ORDEN PRE/977/2026, de 28 de septiembre, por la que se aprueba definitivamente la modificación del Plan General de Ordenación Urbana de Medina del Campo (Valladolid), en las parcelas situadas en la calle José Zorrilla n.º 3 y 5. Expte.: 09/2026.

MODIFICACIÓN PUNTUAL DEL PGOU DE MEDINA DEL CAMPO AFECTANDO A LAS PARCELAS DE C/ JOSÉ ZORRILLA Nº 3-5

DN-MV MEMORIA VINCULANTE

PO-4 Hoja B3. Ordenación vigente dictada por el PGOU para el ámbito objeto de intervención, c/ José Zorrilla nº 3-5.

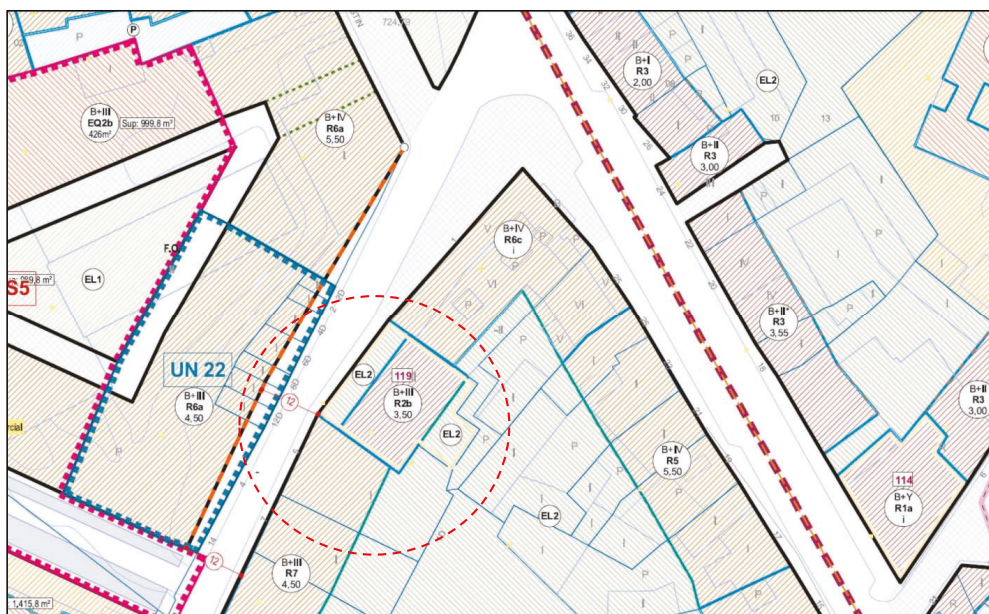
- **José Zorrilla 3. Calificación R2b. Afectada de elemento protegido descrito en la ficha PA-119**
- **José Zorrilla 5. Calificación R7**

NOTA: Descritas en el **plano PO-4 B3**, del PGOU de Medina del Campo

- **MODIFICACIÓN 2ª: Ajuste de las alineaciones marcadas para las parcelas afectadas.** Se pretende la corrección de la alineación de estas dos parcelas, de manera que den **continuidad de trazado y visual a la calle** de la que forman parte y que ahora estrechan y fuerzan, con la intención de la modificación en “**hacer ciudad**” enlazando los extremos medianeros de las dos edificaciones residenciales de planta nueva, a izquierda y derecha entrando de las que nos ocupan, y eliminando así medianeras vistas, encuentros en ángulo, etc., y mejorando con ello la geometría y circulación en el entorno previo a su encuentro con el territorio afectado por el PECH. La modificación afectará al mismo plano PO-4, donde se corregirá la alineación indicada

FICHA DEL CATÁLOGO DE BIENES PROTEGIDOS

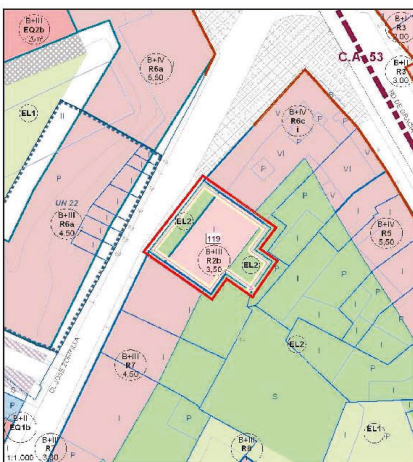
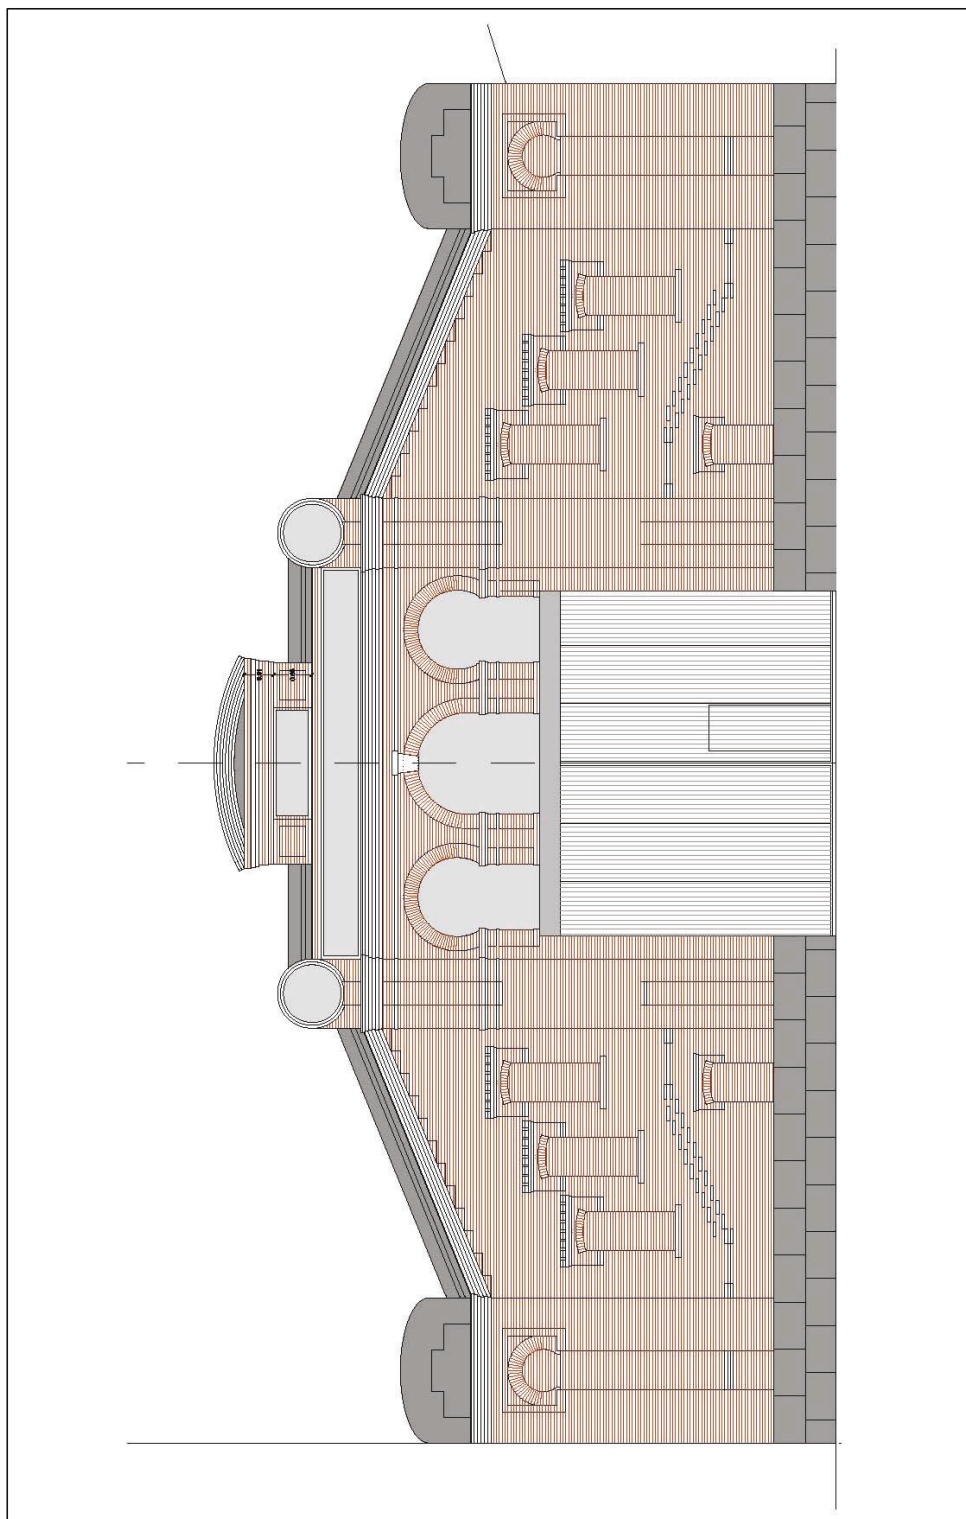
La parcela con dirección en **c/José Zorrilla Nº 3** se corresponde con la de la **ficha PA-119 del catálogo del PGOU de Medina del Campo**, figurando en esta **ficha municipal erróneamente como Nº 1** de esta calle. La ficha **PA-119** incluye una **fachada protegida en grado “ambiental 2”**, y especifica que **el bien se localiza fuera de los límites del ámbito del PECH**

La ficha **PA-119** protege una **fachada realizada en fábrica de ladrillo a cara-vista**, que pertenece a un edificio que fue teatro del Centro Social Católico Obrero, y hoy es almacén de bebidas, **construida en el año 1956** sobre otra edificación anterior de la que se aprovechó únicamente y **solo parcialmente** la fachada a modo de cerramiento de la nave-almacén en que se convirtió. Los **posibles valores originales ya no existen**, habiéndose cegado y alterado huecos, **desmontado pilastras y otros elementos que quizás en su día le aportaron valor pero hoy ya no existen**, e incluyendo nuevos elementos decorativos propios de la actividad comercial-industrial que ha desarrollado **en los últimos 60 años**.

Su composición, con huecos reales y otros falsos a distintas alturas, nos dan muestra de una extraña escala que parece no corresponderse con la de la edificación que alberga, que es una nave de planta diáfana y cubierta a dos aguas, con un espacio central en su fondo (acaso un silo), de menor altura. La nave principal incluye una entreplanta parcial para uso oficinas, cuyas dimensiones, distribución y localización, no se corresponden en absoluto con la fachada que le da servicio, que es el elemento que se propone a desproteger.

- **MODIFICACIÓN 1ª: Modificación del catálogo municipal** de bienes afectados por protección ambiental, eliminando la protección dictada sobre la edificación incluida en la ficha PA-119, hasta convertir la parcela que la alberga en otra como su colindante con calificación R7, sin otra especificación que las que corresponden a esta calificación y a su patio EL2. La modificación afectará al plano PO-4 B3, de donde se suprimirá la indicación sobre la ficha PA-119, modificación del índice en el catálogo de fichas y la eliminación de la ficha PA-119.

- **Eliminar la ficha nº 119 del catálogo del PGOU de Medina del Campo.** Se elimina para este inmueble el grado de protección ambiental, el más bajo de ellos, con lo que desaparece tal calificación.
- **Modificar el plano PO-4 “Plano de Ordenación”, Hoja B-3, del PGOU de Medina del Campo,** en lo que afecta al inmueble con dirección c/ José Zorrilla nº 3, eliminando los grafismos que lo describen como incluido en el catálogo de bienes protegidos.
- **Modificar el plano PO-4 “Plano de Ordenación”, Hoja B-3, del PGOU de Medina del Campo,** en lo que afecta a las parcelas y sus inmuebles con dirección c/ José Zorrilla nº 3 y nº 5, corrigiendo la alineación de la calle en los términos anteriormente descritos.

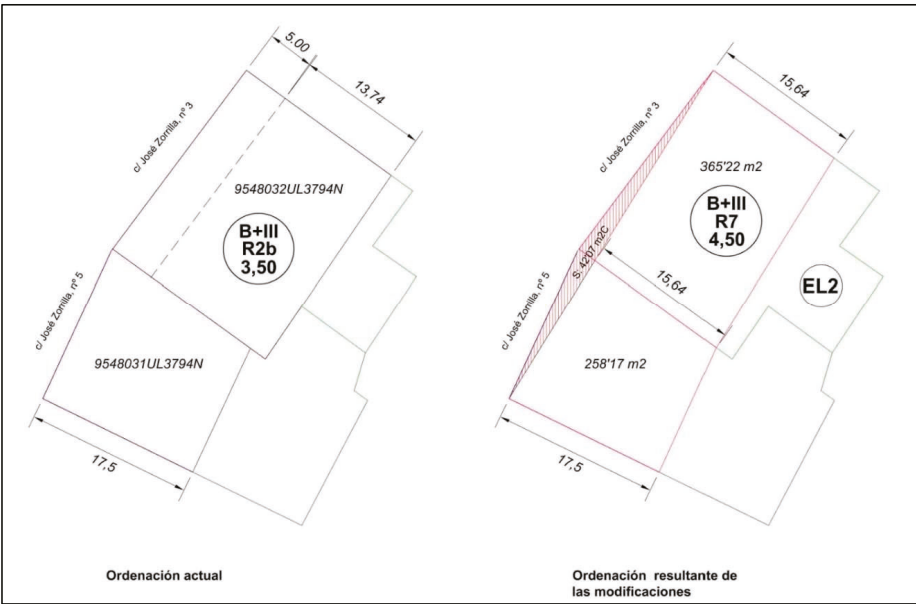
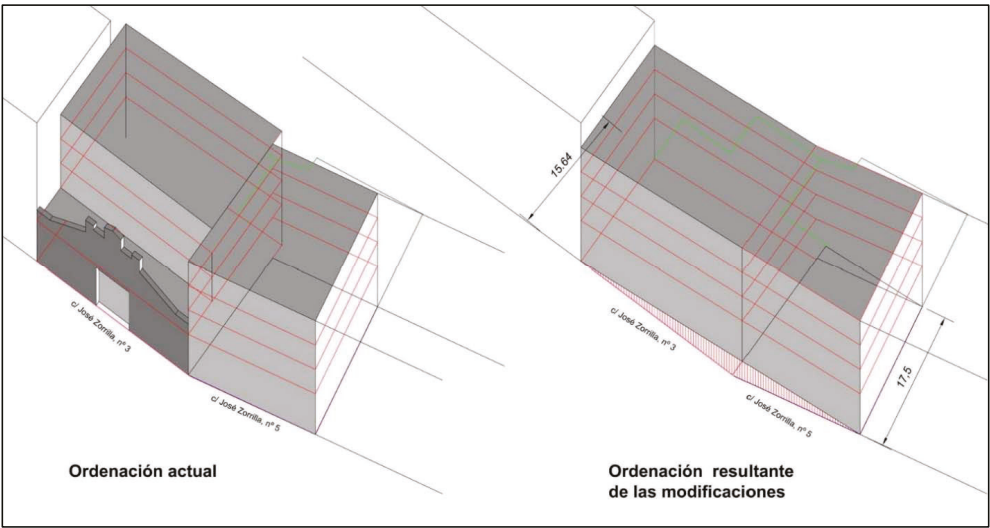
La **MODIFICACIÓN 1ª** "desprotección ambiental de la fachada de c/ José Zorrilla-3" posibilita ejecutar la propuesta de **MODIFICACIÓN 2ª**: La modificación de la alineación obligatoria de las dos parcelas afectadas, c/ José Zorrilla nº3 y nº 5, **retranqueando 2 metros (*) el punto de encuentro en fachada de ambas parcelas**, hasta ofrecer un frente único y alineado a calle que parte del extremo derecho entrando del nº 1 de esta calle, y en línea recta se prolonga hasta el extremo izquierdo entrando del nº 7 de la misma calle. (*) *Medición pendiente de comprobación in-situ.*

También, la modificación afectará al fondo edificable, de manera que su límite se alinee con el de sus parcelas colindantes a derecha (15'64 m) e izquierda (17'50 m) entrando, **limitando con ello el posible incremento de edificabilidad a la mínima que permita la reordenación coherente de los volúmenes.**

El resultado de la aplicación de estas modificaciones 1ª y 2ª de forma enlazada, supondrá una **reducción de 42'07 m2 en la superficie resultante** de parcelas, y al tiempo una modificación del sólido capaz con un **aumento de edificabilidad de 391'097 m2c** respecto a la situación inicial por la modificación del grado edificatorio.

Estas variaciones en superficie y edificabilidad se justifica en la aplicación coherente del acuerdo de alineaciones, y en la adopción para una de ellas -José Zorrilla nº 3- de la calificación urbanística de menor grado entre las que reciben las parcelas colindantes, de forma que en todo ello se observe la continuidad.
